RESOLUCION No.1315 DEL 26 DE JUNIO DE 2025
ARMENIA QUINDIO,

“POR MEDIO DEL CUAL SE NIEGA UN PERMISO DE VERTIMIENTO DE AGUAS RESIDUALES DOMÉSTICAS PARA UNA (1) VIVIENDA QUE SE PRETENDE CONSTRUIR EN EL PREDIO DENOMINADO 1) EL GUAYABO UBICADO EN LA VEREDA EL VERGEL DEL MUNICIPIO DE FILANDIA (Q) Y SE ADOPTAN OTRAS DISPOSICIONES”

"CONCEPTO TÉCNICO PARA TRÁMITE DE PERMISOS DE VERTIMIENTOS
CTPV: 008 de 2025

Imagen 1. Esquema corte de Tanque Séptico y FAFA.

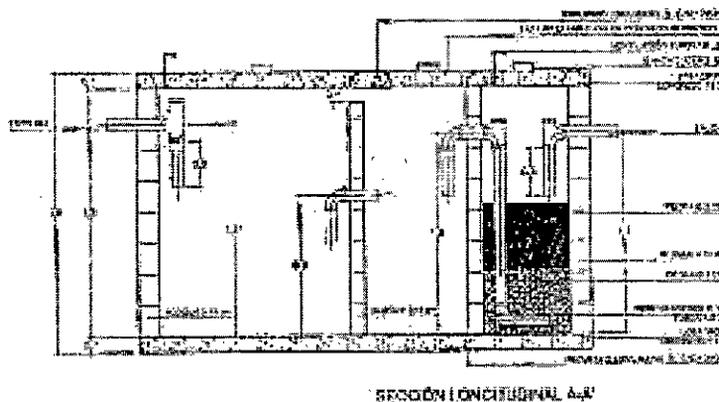
Tanque séptico: En memoria de cálculo y planos se muestra que el tanque séptico de doble compartimento, el cual posee un volumen útil que con medidas constructivas es de 2200 litros, siendo sus dimensiones de 1.50m de altura útil y borde libre de 0.2m X 0.80m de ancho X 1.8m de longitud.

Filtro Anaerobio de Flujo Ascendente FAFA: Está diseñado y propuesto en mampostería, posee un volumen útil de 1290 litros, Las dimensiones del FAFA son 1.50m de altura útil y 0.2m son de borde libre y 0.3m de falso fondo X 0.80m de ancho X 0.60 metros de largo.

- **El sistema de tratamiento de agua residual domestica propuesto como solución individual de saneamiento para el predio, es acorde a los lineamientos establecidos en la Resolución 0330 de 2017** que adopta el Reglamento Técnico para el Sector de Agua potable y Saneamiento Básico RAS. lo anterior teniendo como base la capacidad de las unidades del STARD propuesto en el predio, para lo cual la contribución de aguas residuales debe ser generada hasta por máximo 9 contribuyentes en la vivienda.
